改善箇所説明図

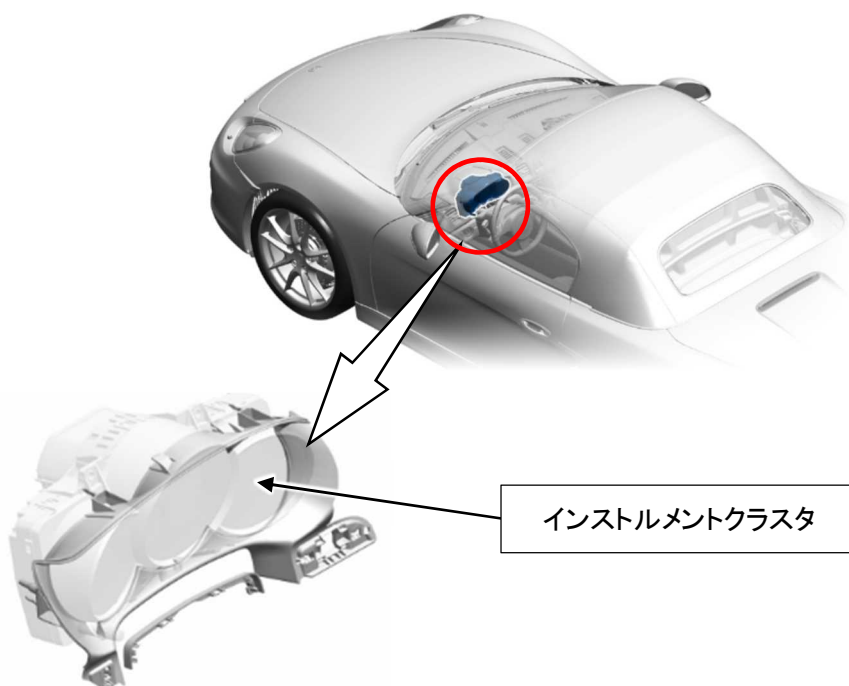
基準不適合発生箇所

ブレーキブースター故障発生直後
警告灯 点灯せず

警告メッセージ確認後
誤った警告灯 点灯

ブレーキブースター警告装置において、インストルメントクラスタのプログラムが不適切なため、ブレーキブースターの故障時に警告灯が点灯せず、警告メッセージ確認後には誤った警告灯が点灯し、保安基準に適合しないおそれがある。

全車両、インストルメントクラスタを対策プログラムに書き換える。

識別： 改善済車両には車台番号打刻9桁目の下に黄色ペイントを塗布する。
